改善箇所説明図

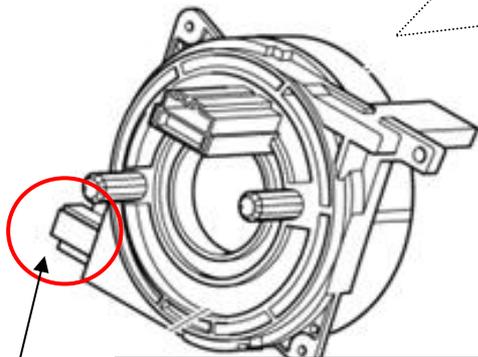
基準不適合発生箇所

運転者席エアバッグ用のコンタクトリールコネクタ内に設けられた、整備時誤爆防止用短絡端子において、コネクタの成型が不適切なため、整備時（車両側コネクタ取外し時）以外においても回路が短絡するおそれがある。回路が短絡した場合は、警告灯の点灯及び故障メッセージが表示され、エアバッグが展開しなくなる。

全車両、車両側コネクタの背面にスチール製の板を貼り付け、当該コネクタの厚みを増す。

右前席ドアヒンジ取り付けボルトに黄色ペイントを塗布する。
